Onderwerp:
Watervergunning.

WATERVERGUNNING

Leeuwarden, 24 mei 2017
Kenmerk: WFN1618663

Situatie Tunnel Bolkweg

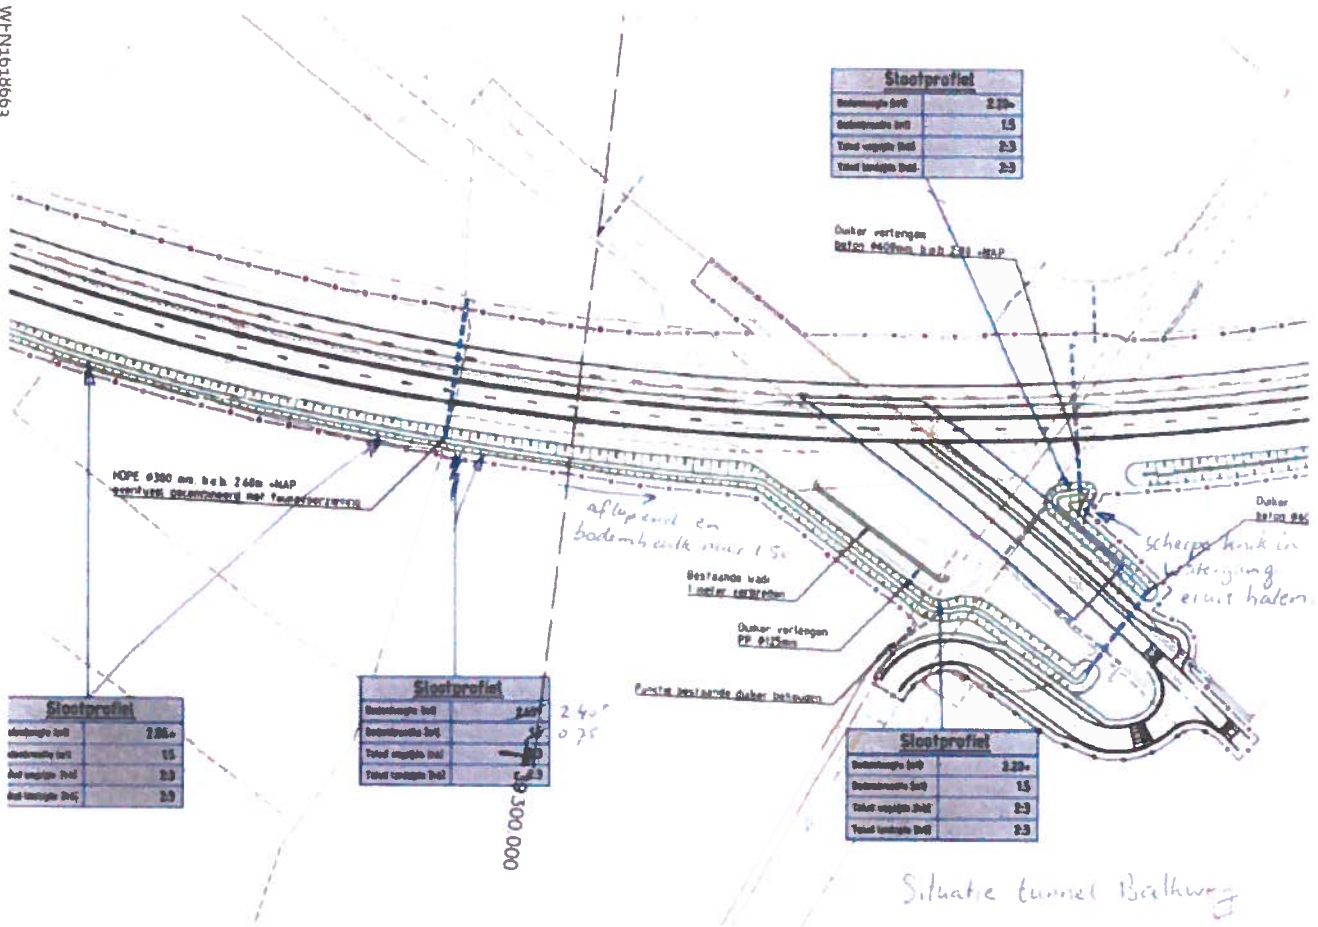
- 2) V.O.F. Folkertsma-Mellema te Donkerbroek: De afwatering nabij de tunnel Balkweg is sinds de aanleg van de enkelbaans N381 verslechterd. Dit dient te worden hersteld. Antwoord WF: De afwatering wordt ter plaatse verbeterd door een nieuwe duiker onder de N381 te leggen (zie vetblauwe streep in aan de vergunning bijgevoegde schets) welke 0,45 meter lager ligt dan de huidige duiker onder de Balkweg.

17. Op blad 3 wordt de bermsloot ten noordwesten van tunnel Balkweg (ter plaatse van land Folkertsma) dieper gegraven dan afgebeeld; de bodem wordt +2,40 m NAP en de bodem wordt hierdoor tevens smaller, namelijk 0,75 meter. Een en ander conform bijgaande schets.

18. Op blad 3 wordt de binnenbocht van de scherpe knik in de toekomstige hoofdwatgang aan de oostzijde van tunnel Balkweg tevens afgegraven met een talud van 2:3, een en ander conform bijgaande schets.

Duker verlengen
 naar 450mm naar 2.10 -MAP

HDPE Ø300 mm naar 2.60m -MAP
 over de vloer aansluiting naar 2.60m -MAP

2.40
 0.75
